CONSELHO MUNICIPAL DE SAÚDE DE JI-PARANÁ – RO

RESOLUÇÃO n. 0013/2024/CMS-JP/RO
Ji-Paraná-RO, 19 de fevereiro de 2024.

Dispõe sobre Relatórios referente ao relatório emitido pela Comissão de Construção e Reforma, referente a Construção da UBS – Unidade Básica de Saúde Green Park, dá outras providências.

**RELATÓRIO DA COMISSÃO DE CONSTRUÇÃO E REFORMA DO
CONSELHO MUNICIPAL DE SAÚDE DE JI-PARANÁ**

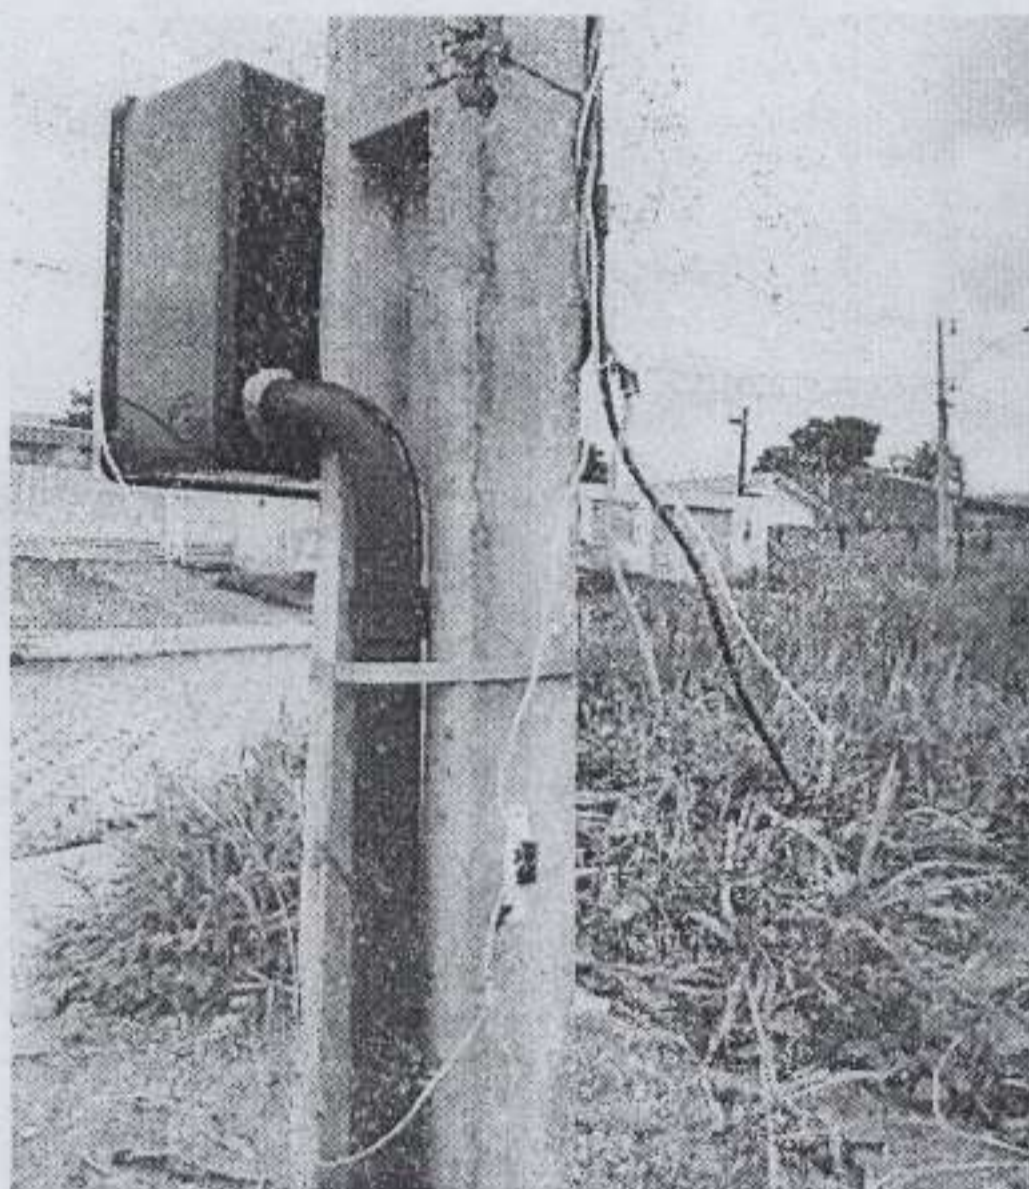
1.0 – De acordo com a Planilha os canteiros seram preenchidos com britas.

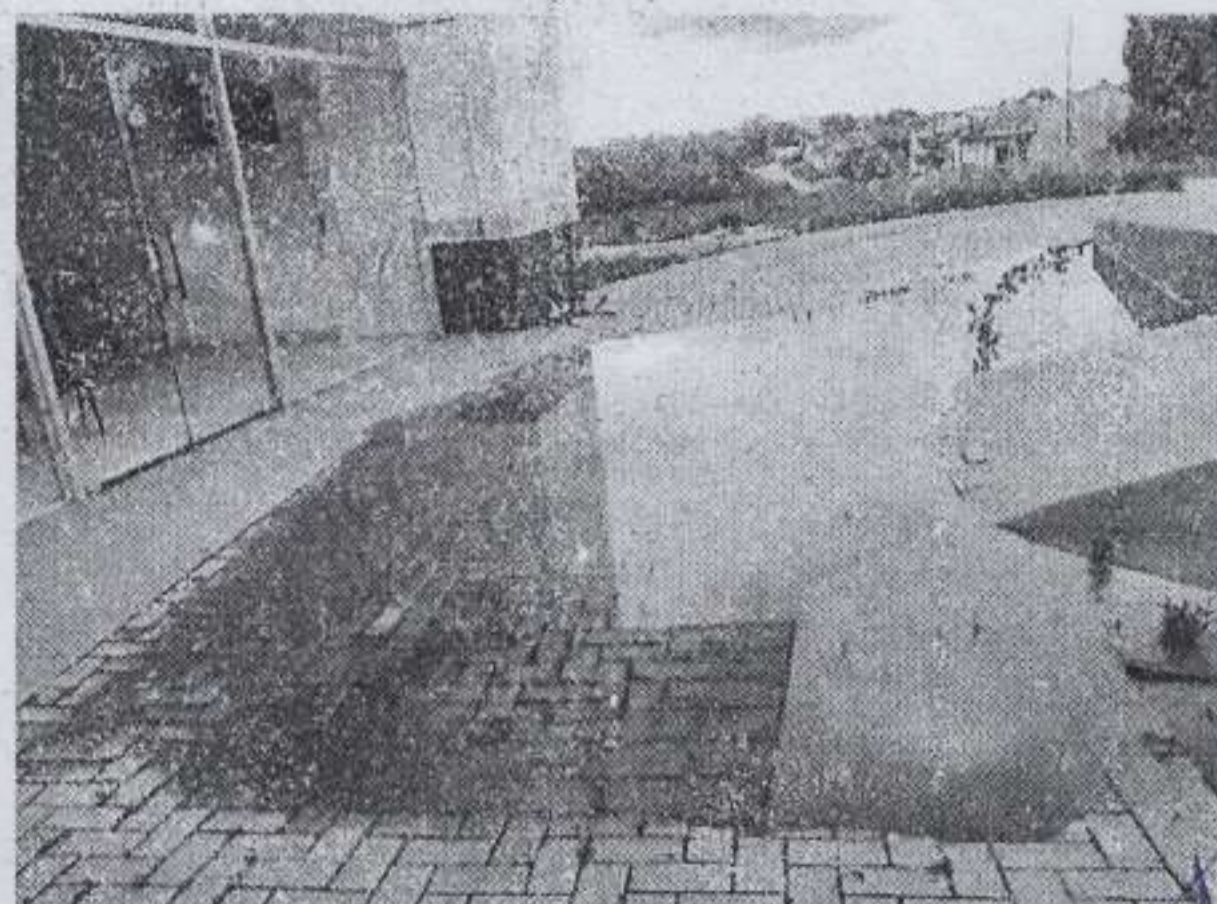
2.0 - Falta instalação do relógio de fornecimento de energia, o fio está exposto e energizado, a rede de água encontra-se irregular sem o registro da empresa de fornecimento de água. Segue utilizando a água na modalidade de rabixo.

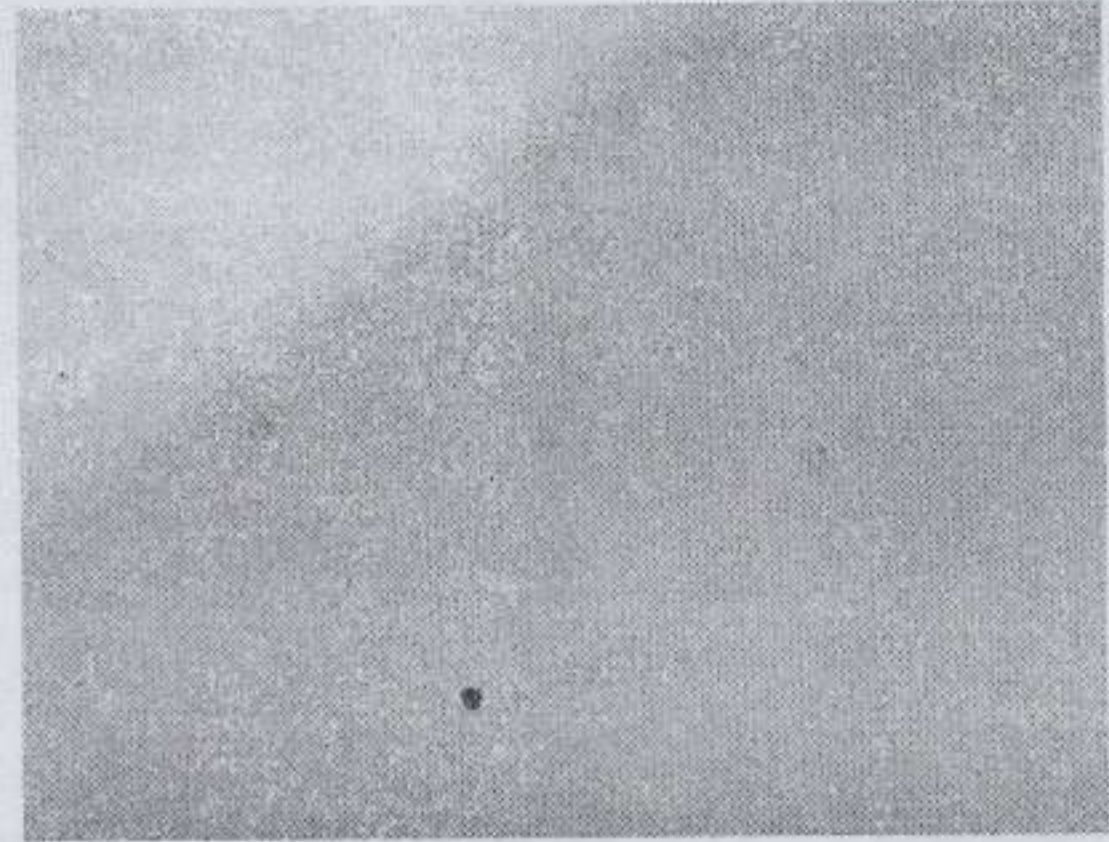
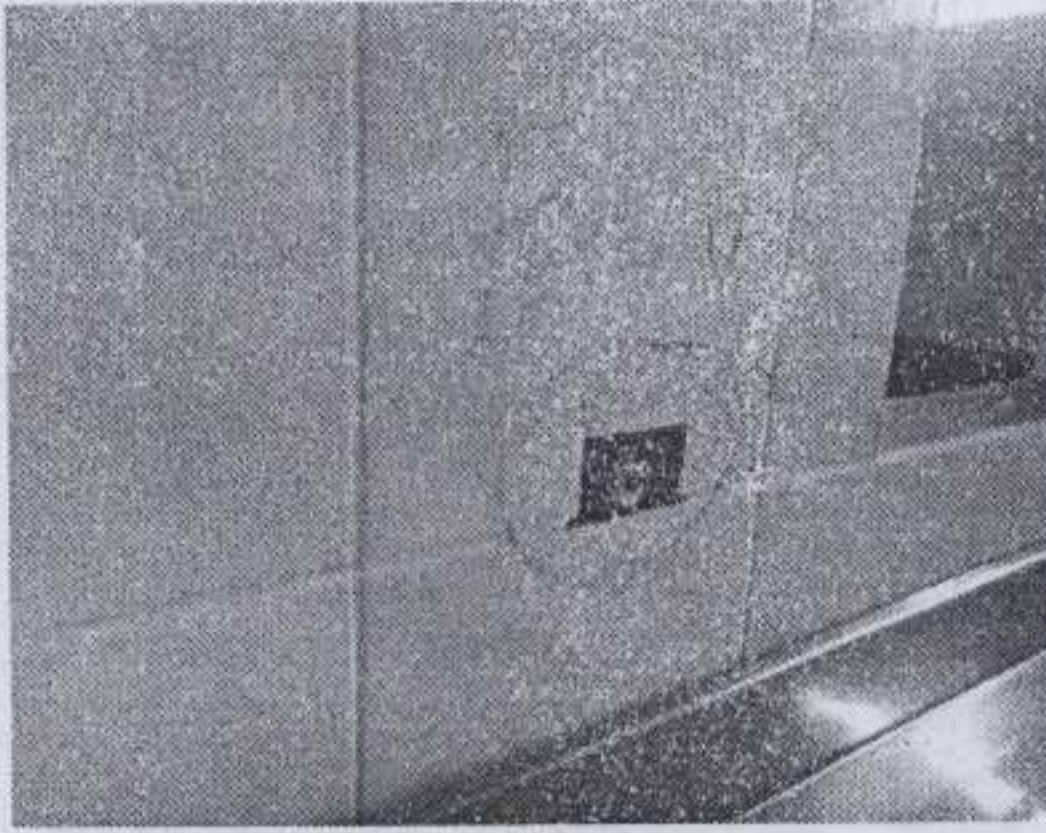
3.0 - A entrada da UBS, no período chuvoso acumula água devido ao desnivelamento a aproximadamente 10 cm da porta de entrada e falta a Pista guia.

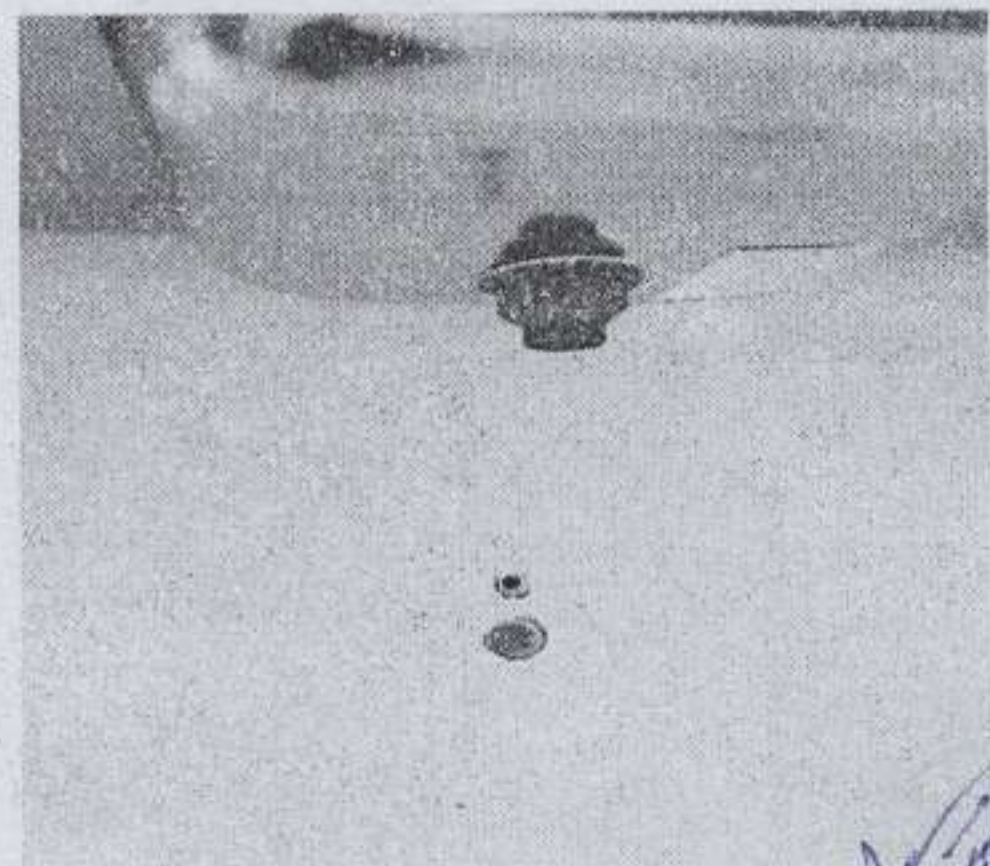
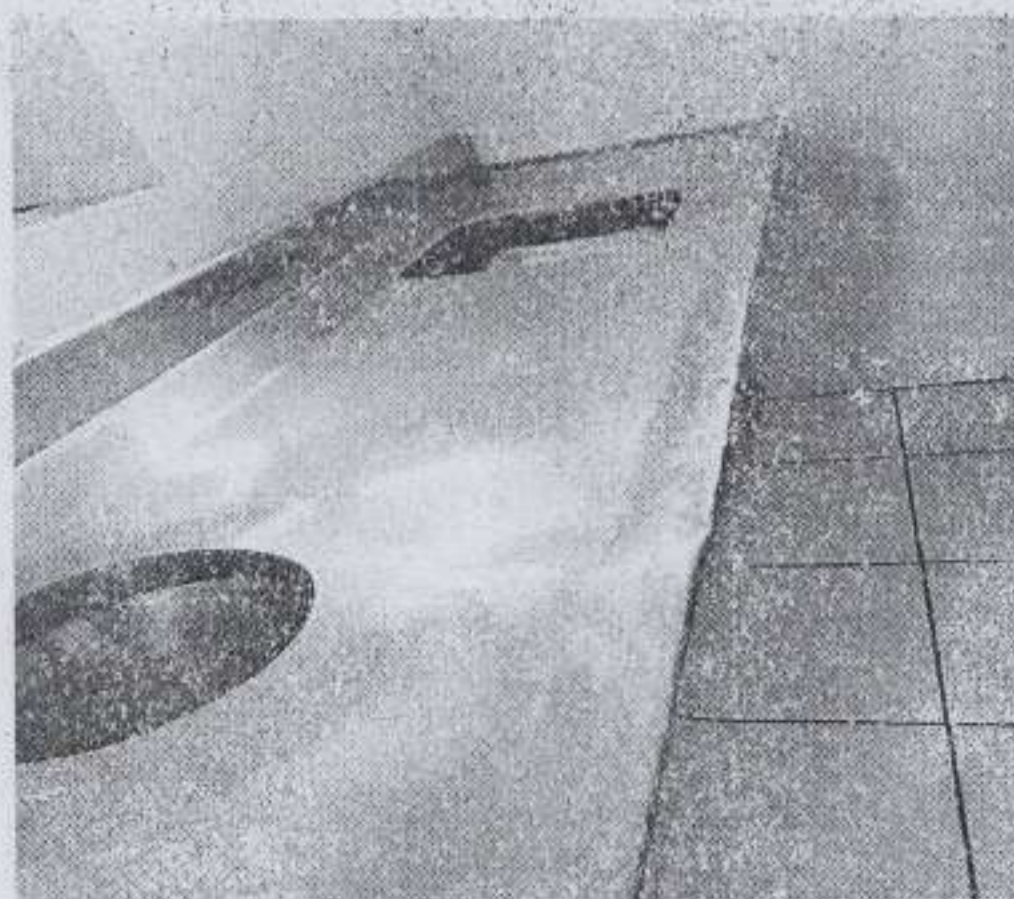
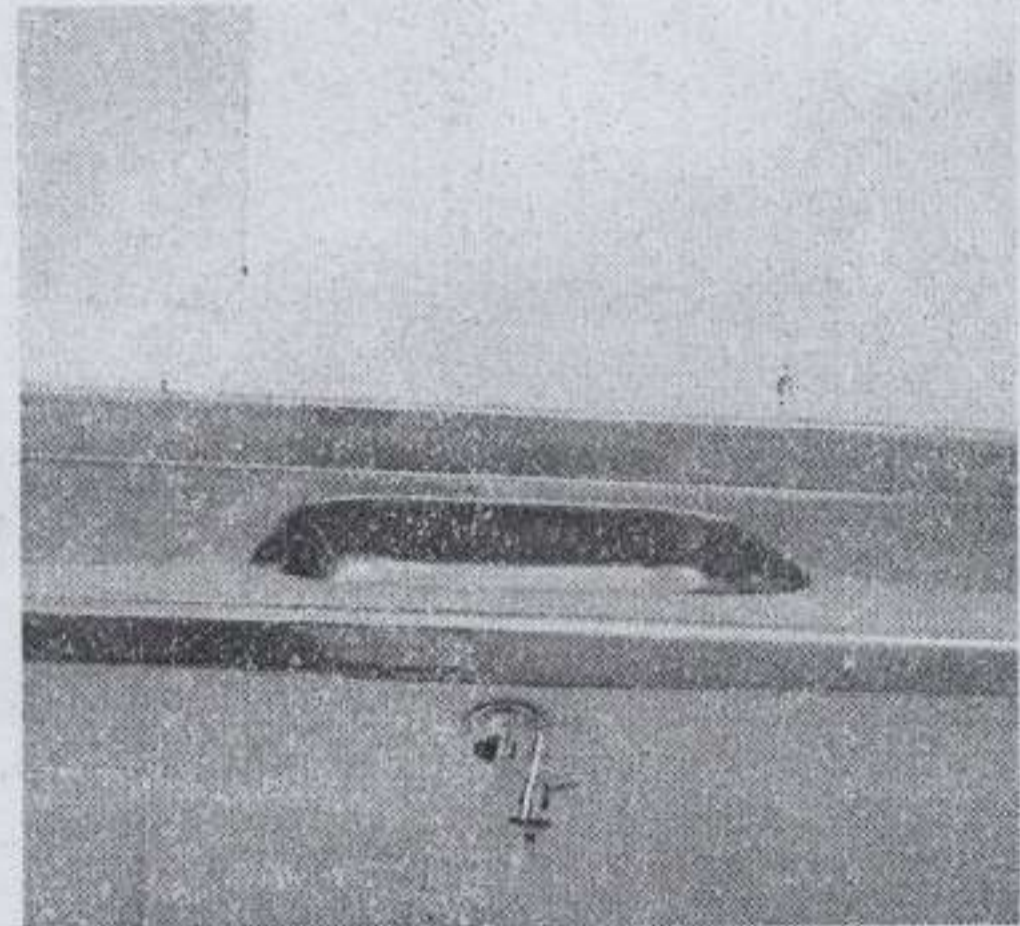
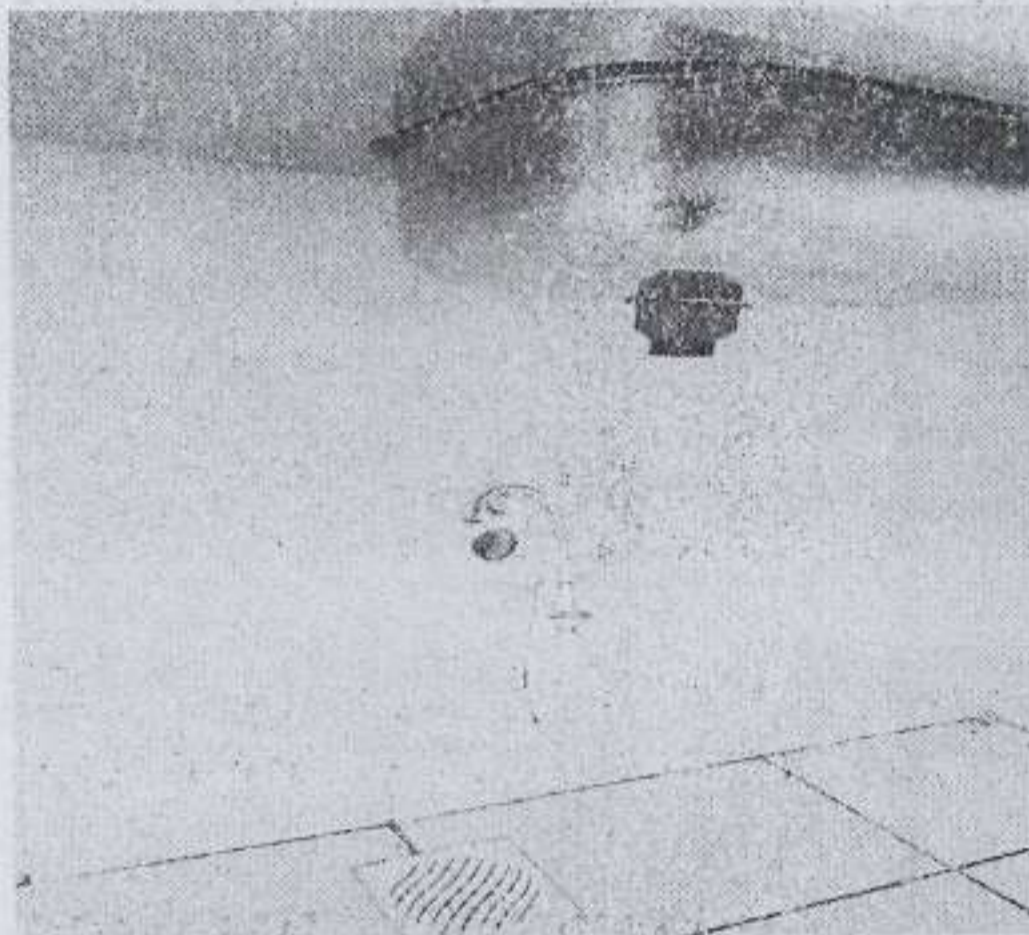
4.0 – Falta registro no expurgo, e instalação de equipamento.

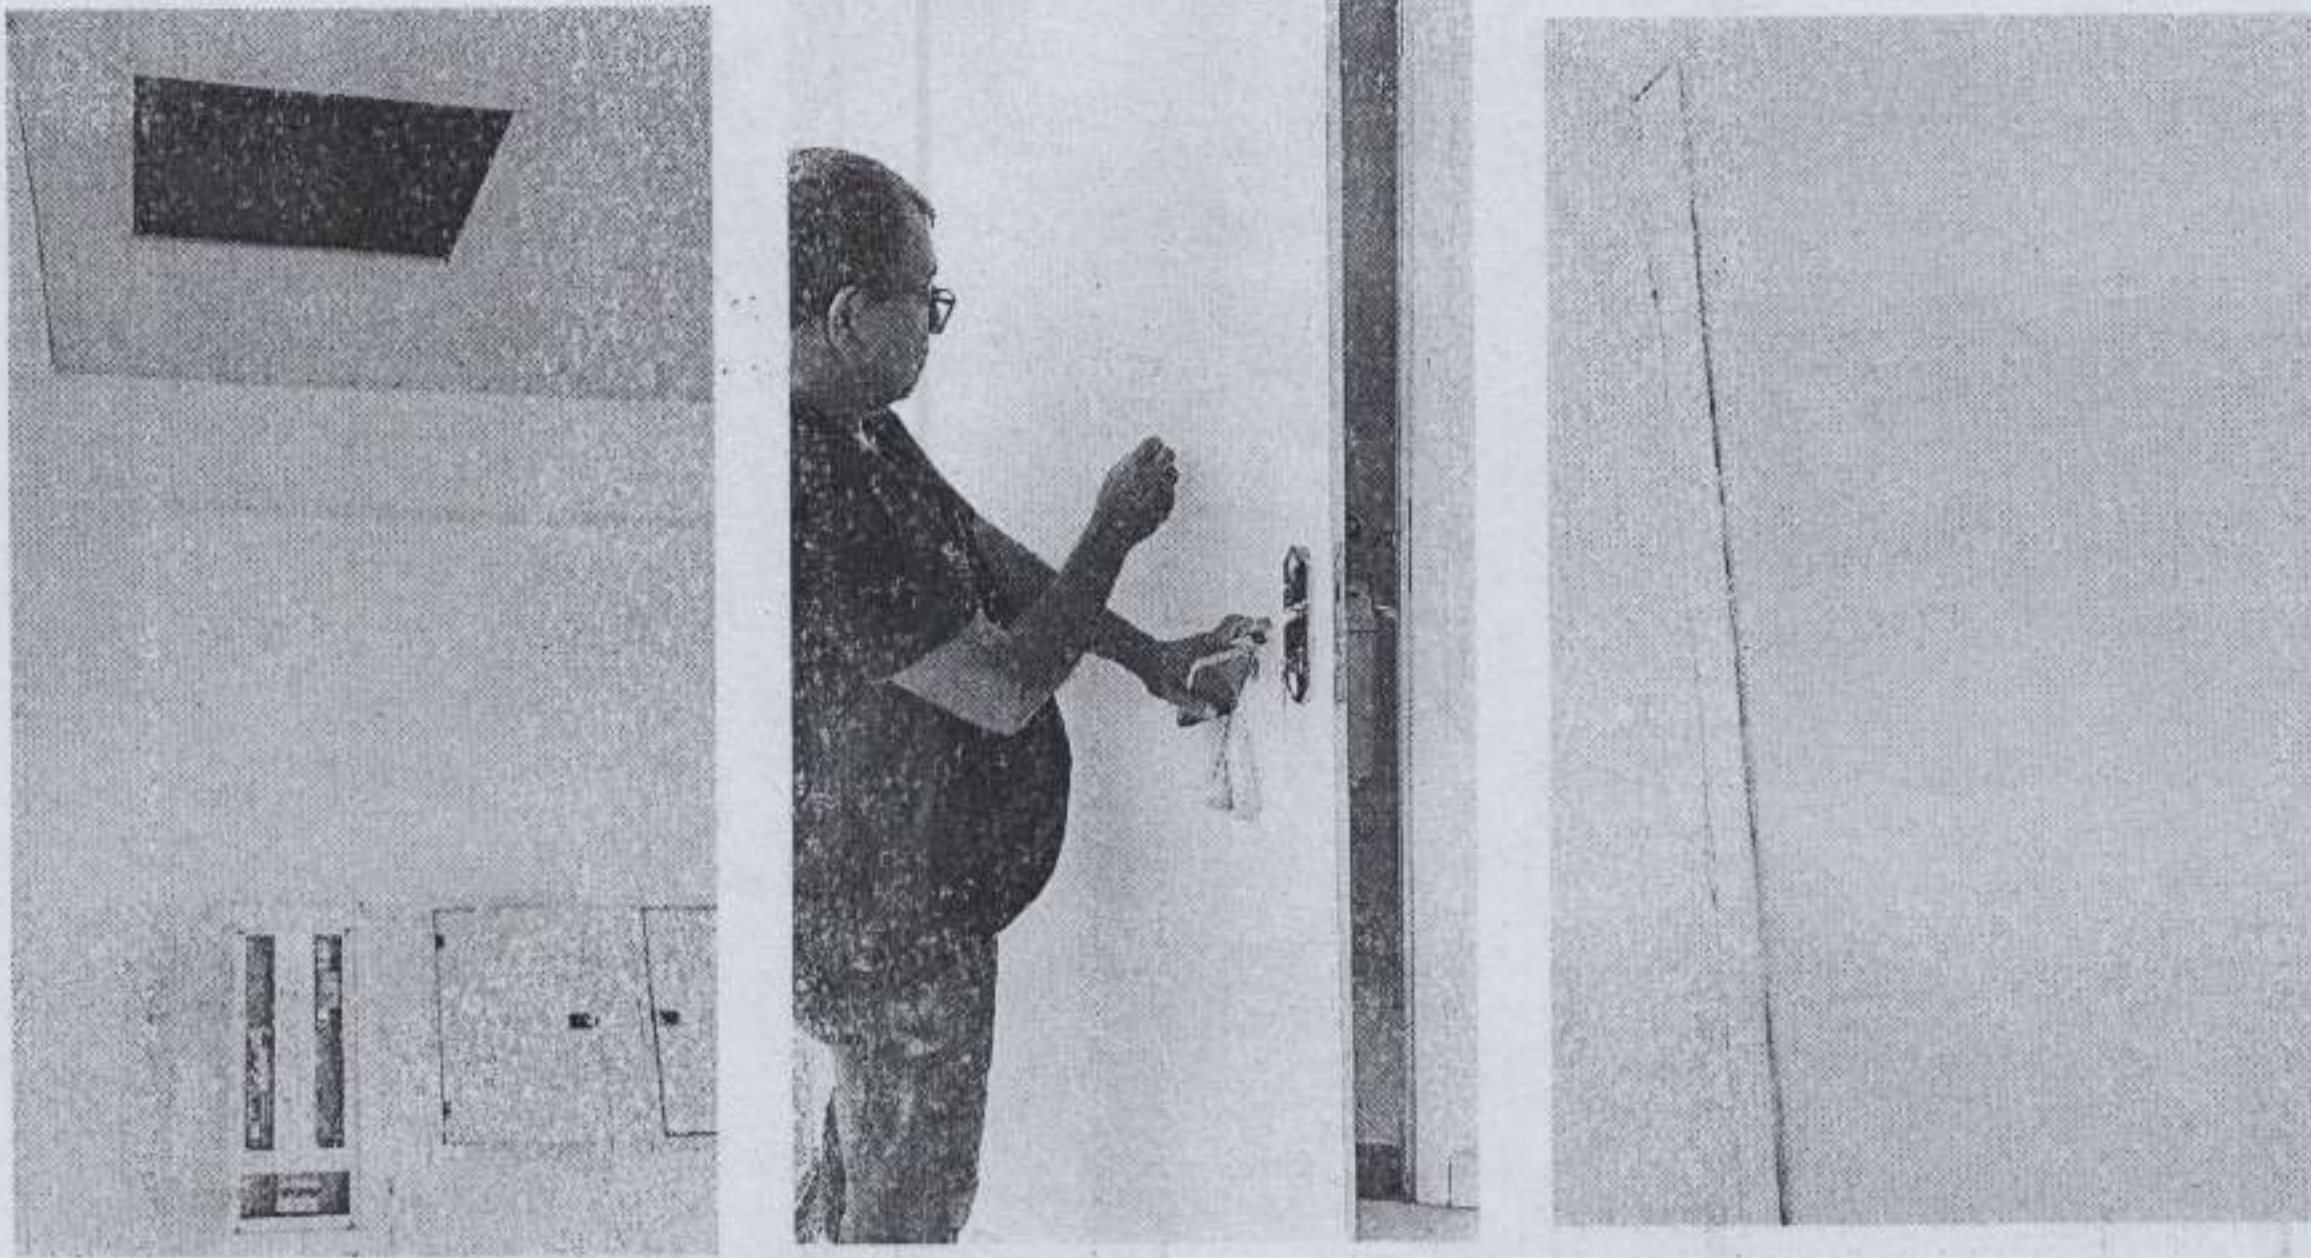
6.0 – Cerâmicas soltas totalizando 100 unidades.
